Projekto pavadinimas: Inžinerinių tinklų ir susisiekimo komunikacijų įrengimas Kauno laisvojoje ekonominėje zonoje 01.2.1-LVPA-V-830-03-0007

Objektas: Privažiavimo gatvės nuo žiedinės sankryžos Biruliškių k. Kauno r. sav. statybos darbai (I etapas)

Žiniaraštis Nr. 2 – Vandentiekio ir nuotekų tinklai

PAKEITIMO AKTAS Nr. 2

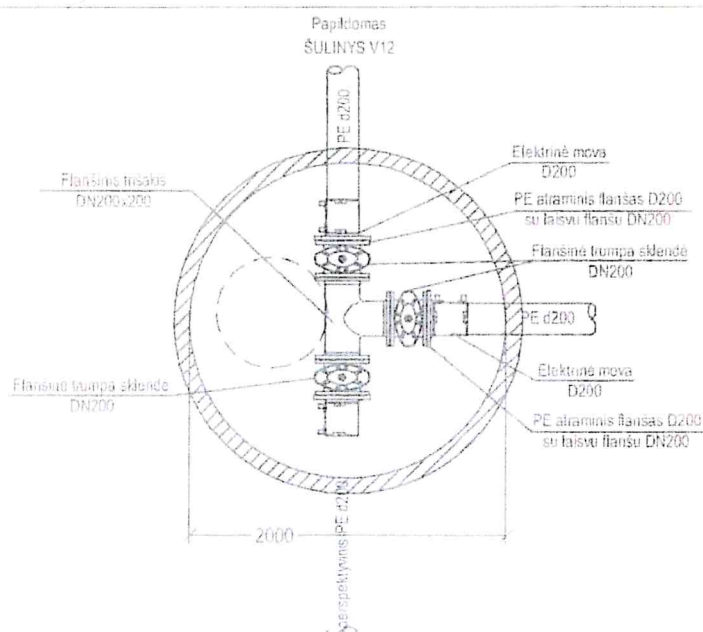
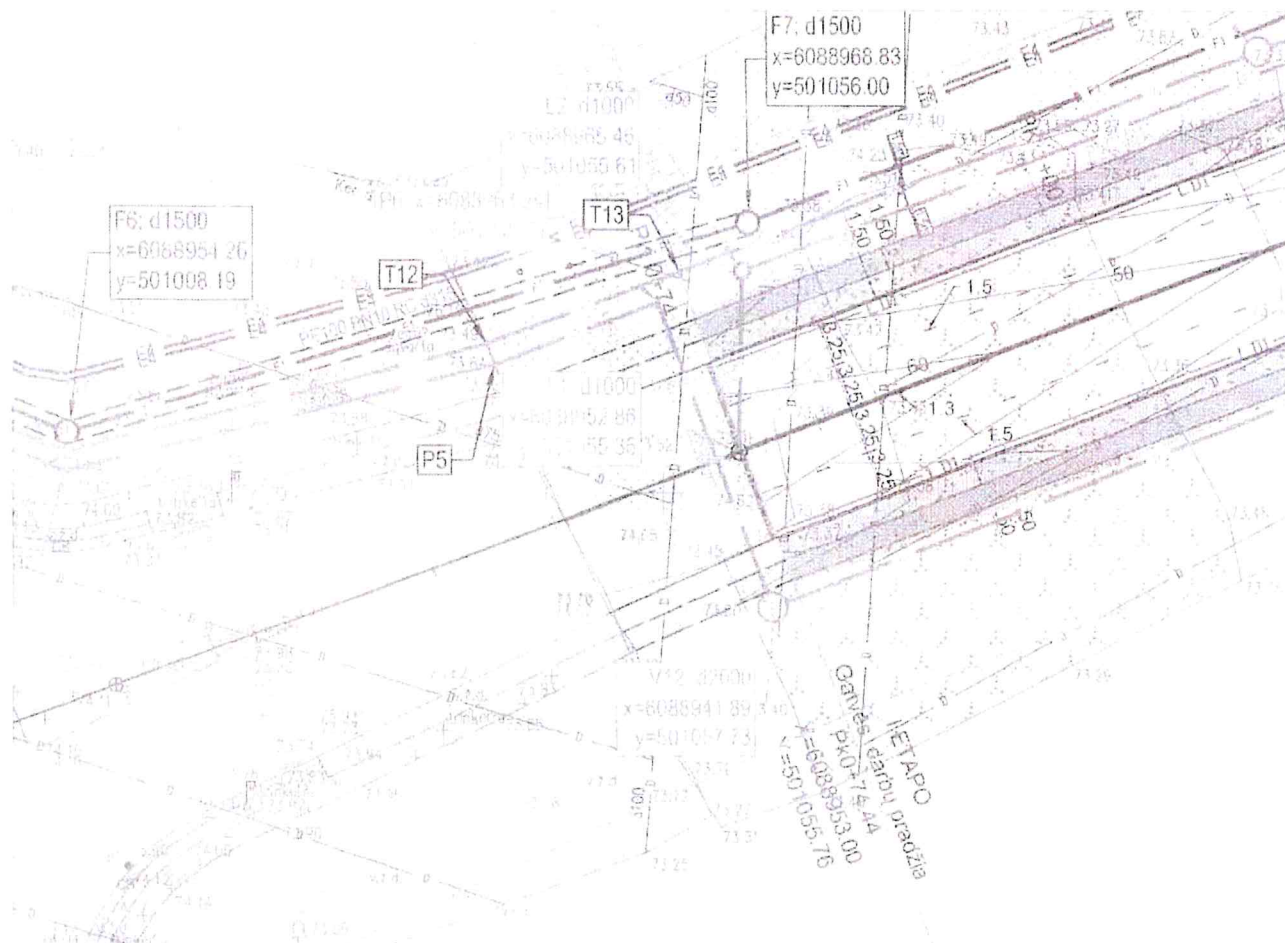
Atsakydami į FIDIC inžinieriaus gautą raštą Nr. 2021-04-29 Nr. 29, išnagrinėjome galimybę pajungti perspektyvinį vandentiekio tinklą, įrengiant papildomą šulinį vandentiekio linijos posūkio Nr. P7 vietoje. Pateikiame darbo projekto A laidos brėžinį su papildomo šulinio Nr. V12 įrengimo sprendiniu (Priedas Nr. 1).

Projektuojant vandentiekio tinklus buvo numatyta taške ALK.2 pajungti naujai projektuojamą vandentiekio trasą į esamą vandentiekio trasą. Rangovui atsikąsus paaiškėjo, kad pajungti vandentiekio trasos prie esamų tinklų numatyta taške ALK.2 nėra galimybės, kadangi šiame taške jau yra pajungti kiti tinklai. Norint tinkamai įsipildyti projektą reikalinga įrengti papildomą šulinį Nr. V13 su uždromąja armatūra. Už šulinio vandentiekio linija turi būti prijungiama prie esamos linijos, šalia kitu projektu įrengto trišakio (plane žym. - Triš.2). Pateikiame A laidos papildomo šulinio V13 sprendinį (Priedas Nr. 2).

A	2021-02-08	Perspektyvinio vandentiekio tinklo pajungimu numatytas papildomas šulinys Nr. V12, posūkio P7 vietoje.	R. Gubenko	
Laida	Data	Kelimo pavadinimas (priežastis)	Vardas, pavardė	Parasas
Sertifikato Nr		INSIP INŽINERINIS SĄJŪDAS IR PROJEKAVIMAS	OBJEKTAS PRIVAŽIAVIMO GATVĖS NUO ŽIEDINĖS SANKRYŽOS PK 0+74 IKI PK 10+25 BIRULIŠKIŲ K., KAUNO R. SAV. STATYBOS PROJEKTAS (I ETAPAS)	
1450	PV	K. Jucevičius	2021-02	BRĖŽINYS
23829	PDV	R. Gubenko	2021-02	PAPILDOMO VANDENTIEKIO ŠULINIO V12 DETALIZACIJA
				Laida
				A

1. Priedas Nr.1. Papildomo šulinio Nr. V12 detalizacija

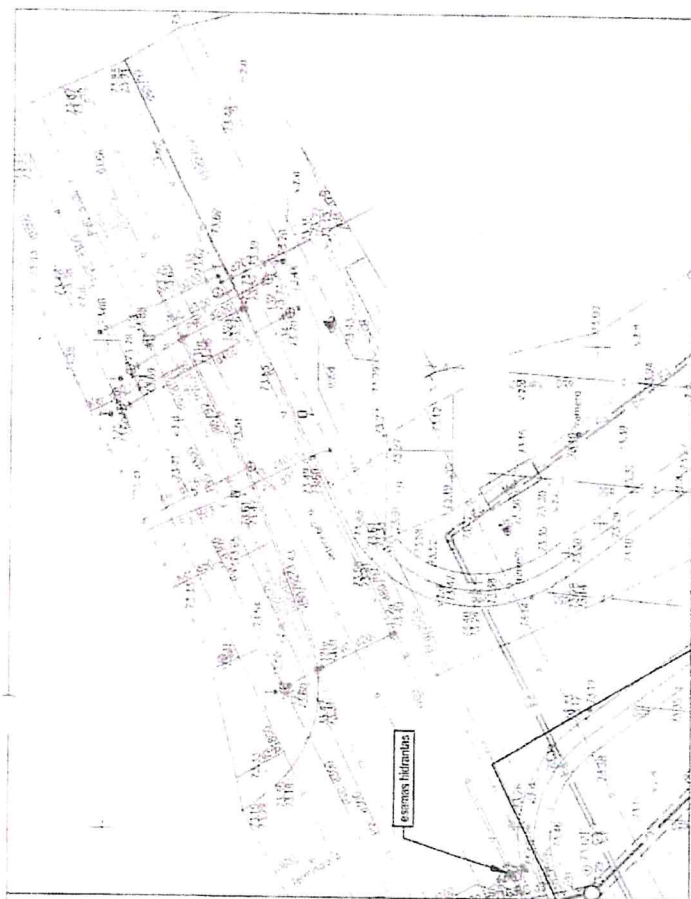
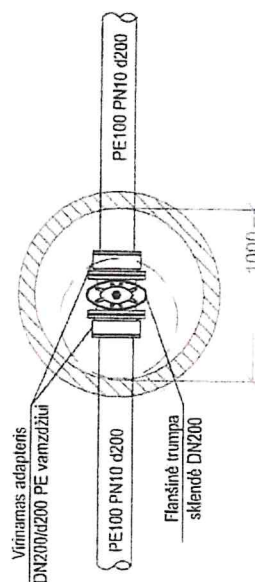
Projekto planuojama prijungti tinklą buvo numatyta laške ALK.2 pajungti naujai įrengiamą šulinį prie esančios stamų vandentiekio trasa. Rangovui atsikakus paaiškėjo, kad pajungti vandentiekio trasos prie esančių tinklų numatytiame laške ALK.2 nėra galimybės. Kadangi šiuo laške jau yra pajungti kiti tinklai. Norint tinkamai įspildyti projektą reikalinga įrengti papildomą šulinį Nr.V13 su uždaromąja armatūra. Už šulinio vandentiekio linija turi būti prijungiama prie esančios linijos. Šalia kitu projektu įrengto trišakio (plane žym. - Triš.2). Pateikiame A laidos papildomame šulinio V13 sprendinį (Priedas Nr.2)

2. Priedas Nr.2. Papildomo šulinio Nr. V13 detalizacija.

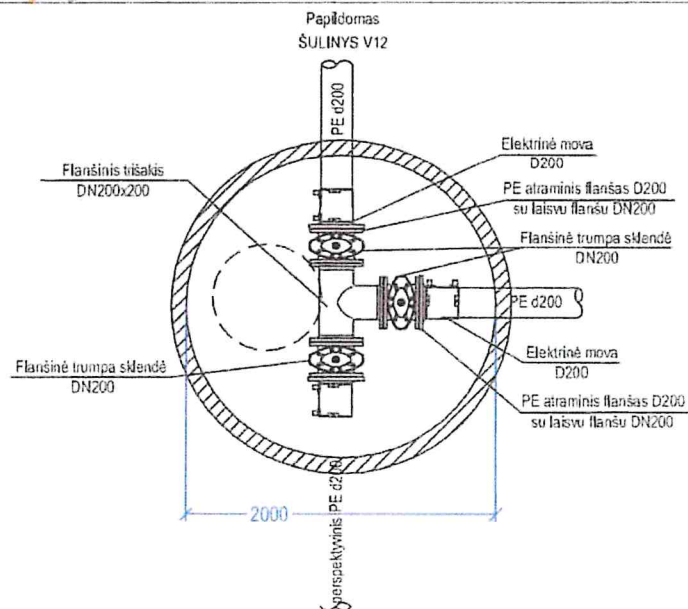
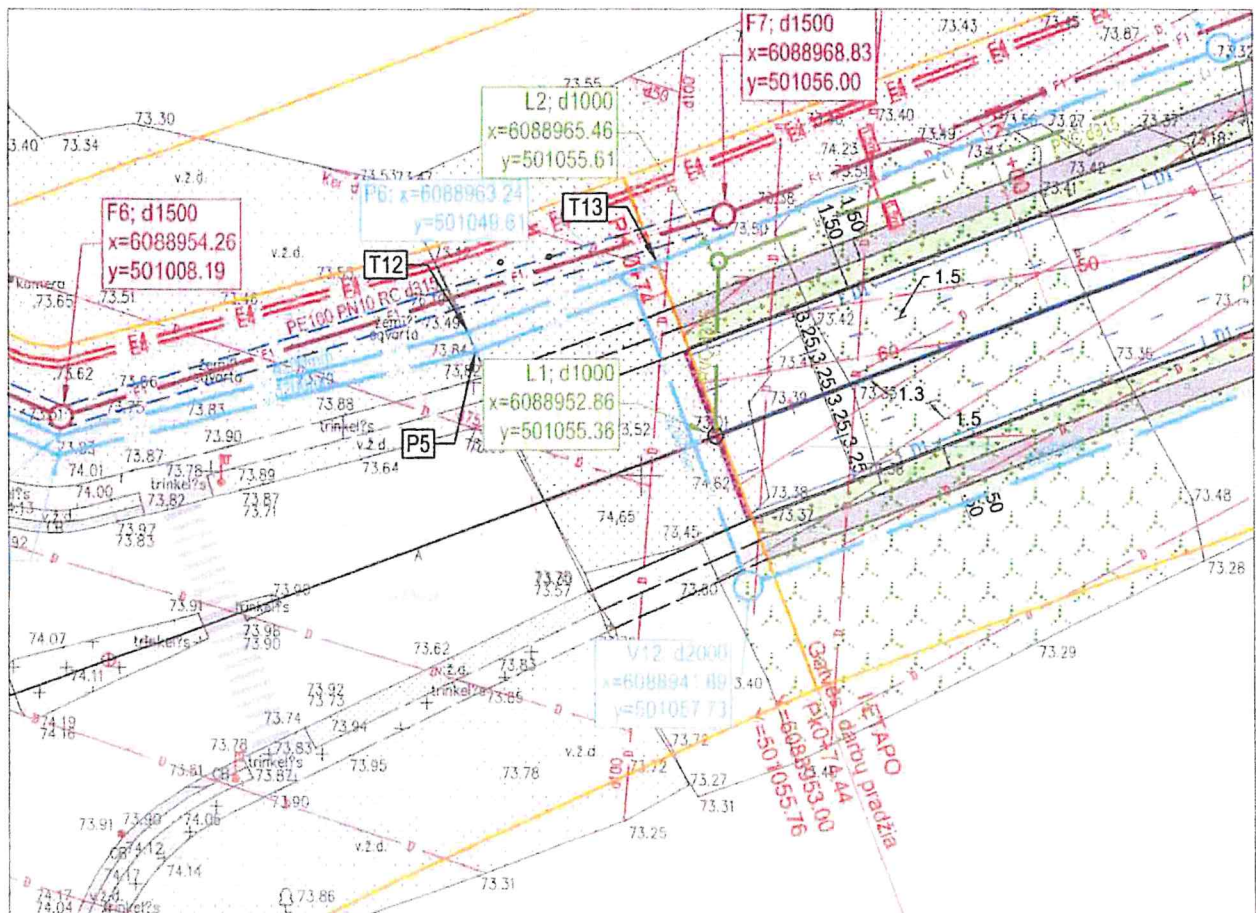
Projektuojant vandentiekio tinklus buvo numatyta taške ALK.2 pajungti naujai projektuojamą vandentiekio trasą į esamą vandentiekio trasą. Rangovui atsikąsus paaiškėjo, kad pajungti vandentiekio trasos prie esamų tinklų numatytame taške ALK.2 nėra galimybės, kadangi šiame taške jau yra pajungti kiti tinklai. Norint tinkamai išpildyti projektą reikalinga įrengti papildomą šulinį Nr.V13 su uždaromąja armatūra. Už šulinio vandentiekio linija turi būti prijungiama prie esamos linijos, šalia kitu projektu įrengto trišakio (plane žym. - Triš.2). Pateikiame A laidos papildomo šulinio V13 sprendinį (Priedas Nr.2).

A	2021 02 08	Perspektyvinio vandentiekio tinklo pajungimui numatytas papildomas šulinys Nr. V12, posūkio P7 vietoje.				R. Gubenko				
Laida	Data	Kėlimų pavadinimas (priešaištis)				Vardas, pavardė	Parašas			
Sertifikato Nr.	 INŽINERINĖ STATYBA IR PROJEKTAVIMAS					OBJEKTAS: PRIVAŽIAVIMO GATVĖS NUO ŽIEDINĖS SANKRYŽOS PK 0+74 IKI PK 10+25 BIRULIŠKIŲ K., KAUNO R. SAV. STATYBOS PROJEKTAS (I ETAPAS)				
1450	PV	K. Jucevičius		2021 02	BRĖŽINYS:				Laida	
23829	PDV	R. Gubenko		2021 02	PAPILDOMO VANDENTIEKIO ŠULINIO V12 DETALIZACIJA				A	
Etapas	UŽSAKOVAS:				ŽYMUO:				LAPAS	LAPŲ
DP	UAB "KAUNO KELIAI"				2020-150-DP-VN-05				1	1
